SE TENGA PRESENTE

ILUSTRE PRIMER TRIBUNAL AMBIENTAL

Katharina Buschmann Werkmeister, en representación de la Superintendencia del Medio Ambiente (“SMA” o “Superintendencia”), en autos sobre reclamo de ilegalidad caratulado “**Minera Escondida Ltda. con Superintendencia del Medio Ambiente**”, Rol **R-86-2023**, al Ilustre Primer Tribunal Ambiental respetuosamente digo:

1. Informe: “Estimación del alcance del efecto en nivel freático debido a la extracción de agua realizada por Escondida en el acuífero de Monturaqui, y diferenciación de los conos de depresión de cada extracción”, de Rodrigo González Alarcón.

Figura 1 y 2. Perfiles hidrogeológicos A-A' y E-E'

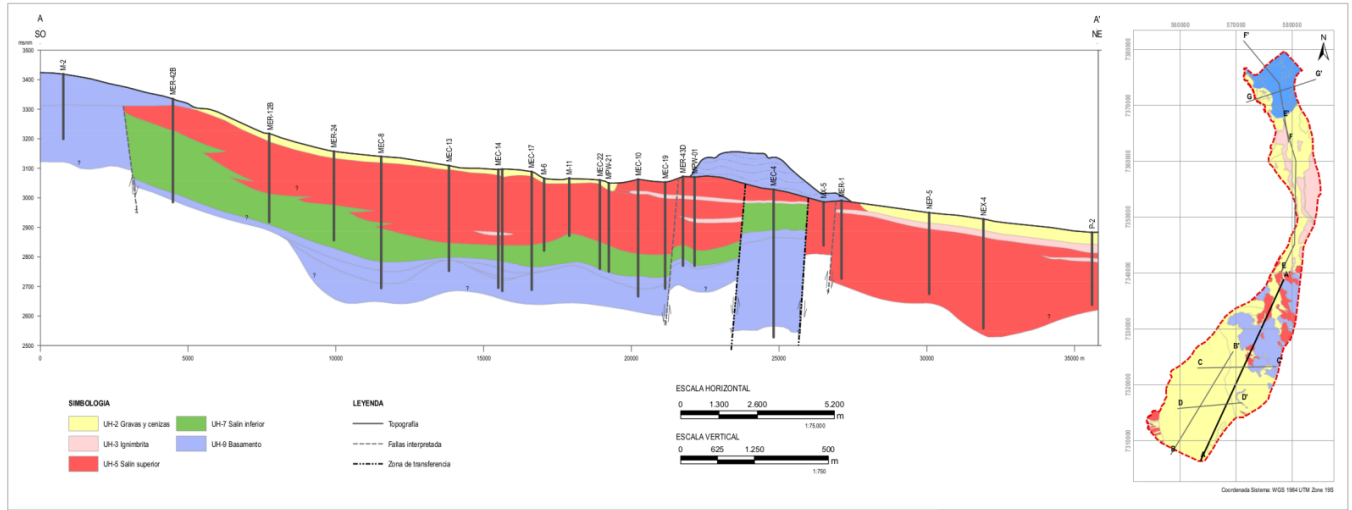
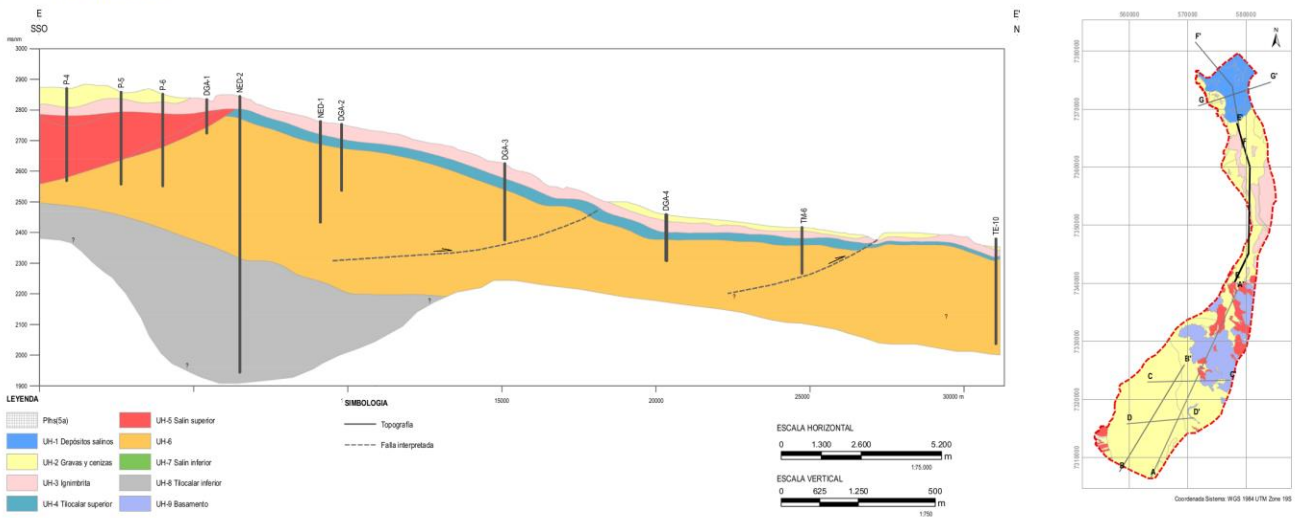
Como se observa en la tabla anterior, existían múltiples pozos en cada perfil, que permitían efectuar un análisis fundamentado en correlaciones litológicas conocidas. Esta información se encontraba disponible por el titular y no fue utilizada, en ninguno de los dos informes de avance del cono de depresión, lo que resulta aún más cuestionable. El punto 6 de la Adenda Complementaria del EIA “Proyecto Monturaqui” relativo a Geología y Geomorfología, y su Anexo 1 denominado “Correlaciones geológicas e hidrogeológicas para los materiales perforados en los pozos”, en el que el Titular sí realizó un estudio acabado de la composición del acuífero y su correlación litológica, evidenciándose que dicho análisis es posible ya que dicha información existe y por tanto es factible de incorporar en los informes cuestionados.

Las siguientes Tablas de Anexo 1 Adenda Complementaria EIA Monturaqui, que muestran la correlación hidrogeológica de tres de los seis sondeos utilizados por el informe de Rodrigo Gonzáles. Los tres restantes, M-25, MX-4 y NEP-6 no disponen de dicha información.

Las siguientes figuras, también de la Anexo 1 Adenda Complementaria EIA Monturaqui, permiten observar los pozos correspondientes a los perfiles hidrogeológicos A-A' y E-E'.

Figura 3. Medias anuales de precipitaciones 1975-2019

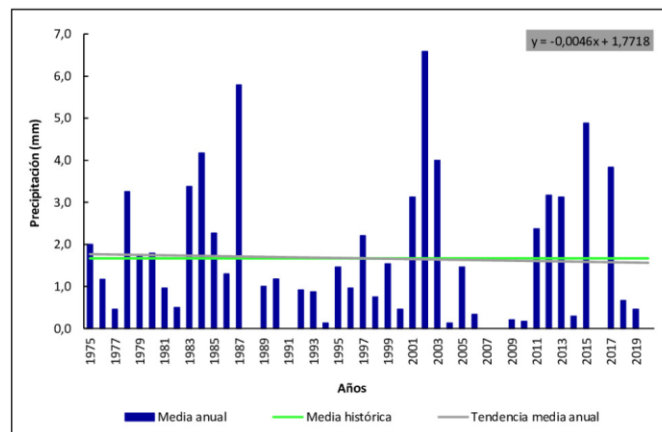
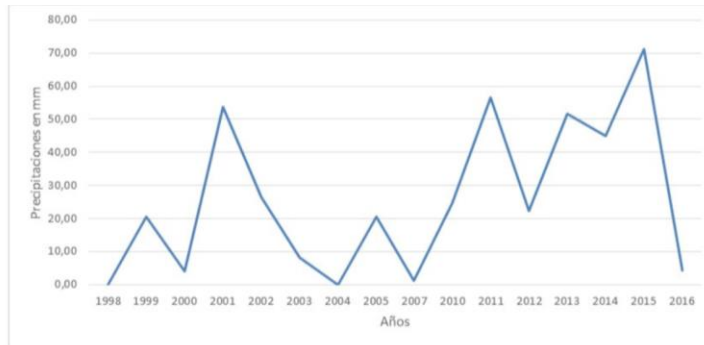
Respecto a la no consideración de las precipitaciones en los análisis, debe considerarse que, atendido que las precipitaciones las precipitaciones se han mantenido relativamente estable en la zona, por lo que el no considerarlas en el análisis no es relevante. La ausencia de bajas en las precipitaciones se puede apreciar tanto en la Figura 3 -extraída del informe del consultor- como en la Figura 4, que corresponde a información de la propia empresa, como parte de capítulo EIA “Proyecto Monturaqui”.
